DESIGNÄNDERUNG DER SPANNROLLE 55443

TECHNISCHE INFO-NR. 1027

BETROFFENE ARTIKEL	
RUVILLE-Nr.:	OE-Nr.:
55443	06A 109 479 C (aktuell) 06A 109 479 (ersetzt) 06A 109 479 A (ersetzt) 06A 109 479 B (ersetzt)

Bild 1: 55443 (bisherige Ausführung)

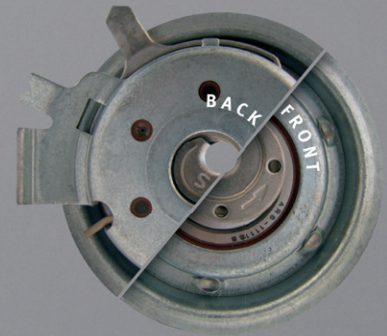
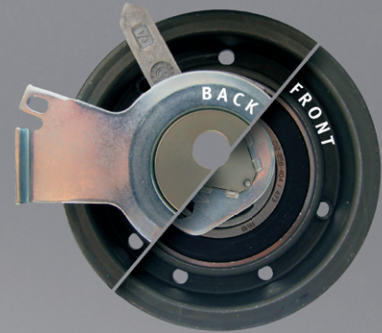
Auf Grund der ständigen Weiterentwicklung unserer Produkte wurde das Design der Spannrolle 55443 verändert.

Das Spezialwerkzeug (OE-Nr. T10020) für das Verdrehen des Exzenters wird nicht mehr benötigt. Stattdessen verwenden Sie bitte einen 6mm-Inbusschlüssel. Angaben des Fahrzeugherstellers beachten!

Die Technische Information zeigt die optischen Unterschiede der beiden Versionen von der Vorderseite (Front) und der Rückseite (Back) der beiden Spannrollen.

In der Übergangsphase der Umstellung kann es zu Mischbeständen kommen. Beide Spannrollen erfüllen die technischen Spezifikationen und können uneingeschränkt für die angegebenen Fahrzeuge verwendet werden.
